NOTITIE

Datum 14 juli 2017
Projectnaam Vakantiewoningen Hoeve Kroep An Vorden
Werknummer RNL160.04371.00.0001
Betreft Bouwbesluittoets
Van Yvonne Thijs-van Langen

Aan Temmink bouwprojecten | dhr Vincent Bloem

In opdracht van Temmink bouwprojecten is voor project “Vakantiewoningen Hoeve Kroep An Vorden” een bouwbesluittoets uitgevoerd. Het plan betreft een gebouw met twee vakantiewoningen, een fietsenopslag, techniekruimte en een wasruimte ten behoeve van de naastgelegen camping.

Visualisatie ventilatiebalans

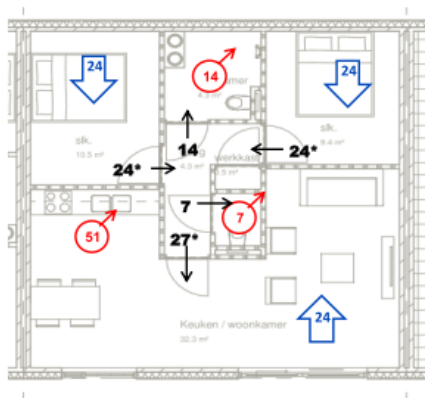
Er wordt geventileerd middels mechanische toe- en afvoer. In bijlage 2 is de ventilatieberekening opgenomen. Daarnaast is hierin een plattegrondtekening opgenomen, waarop de ventilatiestromen voor de beoordeelde vakantiewoning zijn gevisualiseerd. De minimaal benodigde ventilatiecapaciteit per vakantiewoning bedraagt 72 dm³/s (circa 260 m³/h).

Voor de oppervlakte van de vakantiewoningen (65-66 m²) zijn dit erg grote ventilatiehoeveelheden. In verhouding tot een woonfunctie wordt voor het totale verblijfsgebied 1,5 keer meer lucht en voor de slaapkamers meer dan twee keer zoveel lucht toegevoerd. (bijvoorbeeld slaapkamer1 met een oppervlakte van 10,5 m²: 9,5 dm³/s bij een woonfunctie en 24 dm³/s bij een logiesfunctie.) Dit betekent dat een zwaardere ventilator (met hoger energieverbruik) of een ventilator met een CO₂-regeling en overstroomroosters in alle deuren van verblijfsruimtes nodig zijn. Deze voorzieningen zijn voor het type verblijf behoorlijk zwaar.

Omdat de vakantiewoningen op een gelijke manier worden gebruikt als een woonfunctie stellen wij voor om op basis van gelijkwaardigheid uit te gaan van de ventilatie-eisen voor een woonfunctie. De ventilatiebalans op basis van deze eisen is tevens bijgevoegd in bijlage 2.

Wij vragen het bevoegd gezag akkoord te gaan met deze gelijkwaardigheid.
